Expediente:	056740217391
Radicado:	RE-04517-2024
Sede:	REGIONAL VALLES
Dependencia:	DIRECCIÓN REGIONAL VALLES
Tipo Documental:	RESOLUCIONES
Fecha:	06/11/2024
Hora:	11:26:30
Folios:	6

RESOLUCION No.

POR MEDIO DE LA CUAL SE APRUEBA UNA OBRA DE CAPTACION Y CONTROL DE CAUDAL, Y SE ADOPTAN OTRAS DETERMINACIONES

Imagen 3. Obra de captación Fuente La Cabaña

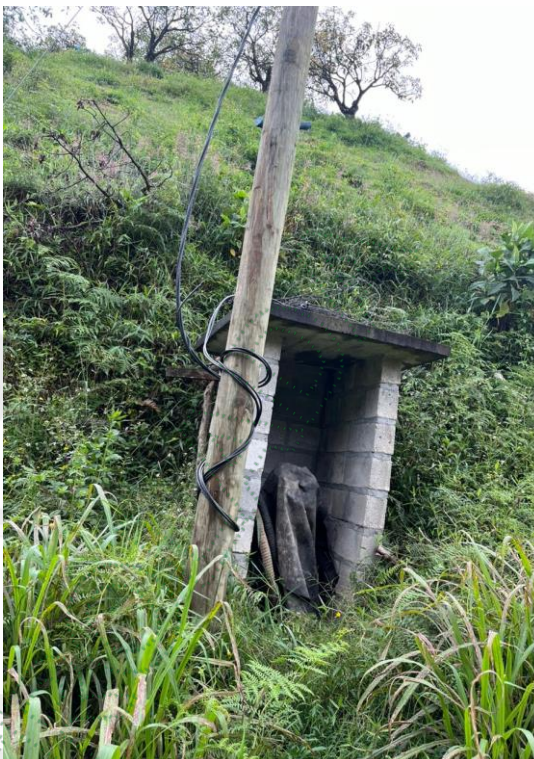
- Para el punto de captación ubicado en la fuente La Cabaña, se está captando un caudal de 0,028 L/s siendo un caudal menor al otorgado, el cual es de 0,035 L/s.

- En el punto de captación de la Fuente La Cabaña, se observa que el recurso se capta y se dirige a un tanque de almacenamiento, desde el cual se bombea el agua. Este proceso asegura que no se realice un bombeo directo desde la fuente, lo que contribuye a la sostenibilidad del recurso.
- A continuación, se verifica el cumplimiento de las obligaciones adquiridas:

- El señor Juan David Posada Sanín, identificado con cédula de ciudadanía número 71.788.409, ha cumplido con la implementación del diseño de la obra de captación y control en la fuente "La Cabaña". Se verificó que la obra de captación garantiza la derivación de un caudal inferior al otorgado por CORNARE.

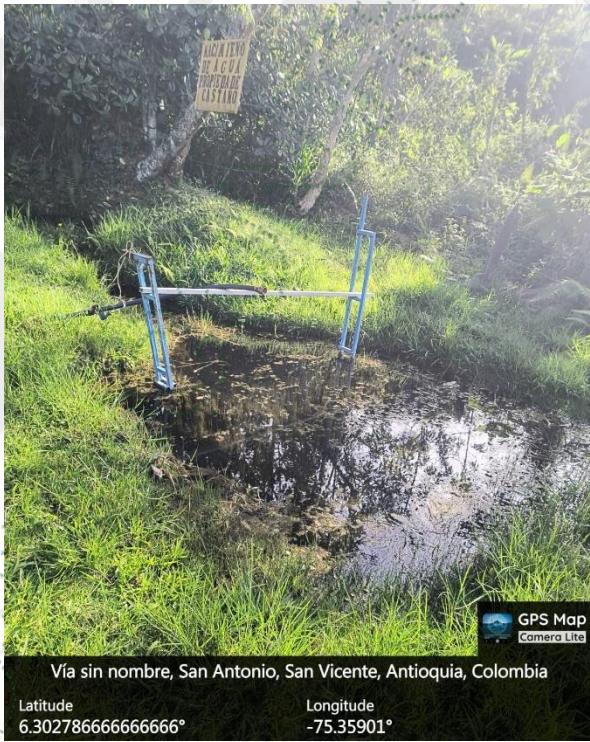
Durante el recorrido realizado en la fuente La Montera, se constató la existencia de una captación por bombeo directo. Al buscar información en Connector bajo el nombre del usuario, se encontró que este contaba con un permiso de concesión de aguas otorgado por la resolución 131-0976-2013, del 26 de septiembre de 2023, la cual reposa en el expediente 056740217438, correspondiente al FMI: 020-8994. Sin embargo, dado que este permiso está vencido, la captación se considera ilegal. A continuación, se presenta el registro fotográfico:

- Se evidenció una captación ilegal en la fuente La Montera por un usuario diferente, donde se realiza un bombeo directo del recurso. Por esta razón, se remite la información a Servicio al Cliente para que se lleve a cabo el control correspondiente.
